**Sujet : Support de filtre à huile repris**

**Subject : Oil filter mount**

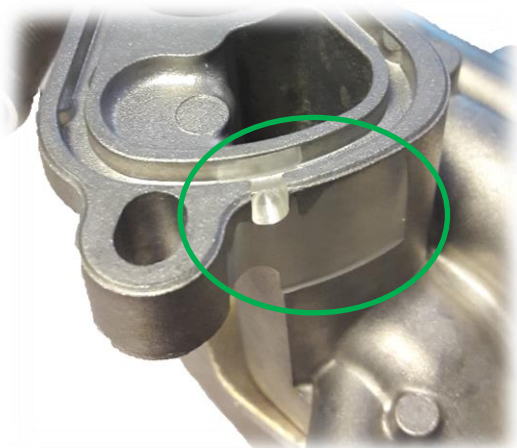
De façon à améliorer la qualité de l'étanchéité entre le support de filtre à huile et le bloc moteur de votre 208R2, un nouveau support est désormais disponible auprès de Racing Shop sous la référence **0A1545987A** au prix de 104,44€ HT.

Ce nouveau support est identifiable grâce à l'usinage réalisé dans la zone **verte** ci-dessous :

In order to improve the quality of the sealing between the oil filter mount and the engine block of your 208R2, a new support is now available at Racing Shop under the reference **0A1545987A** at the price of 104,44 € excl. VAT.

This new support is identifiable thanks to the machining done in the **green** area above:
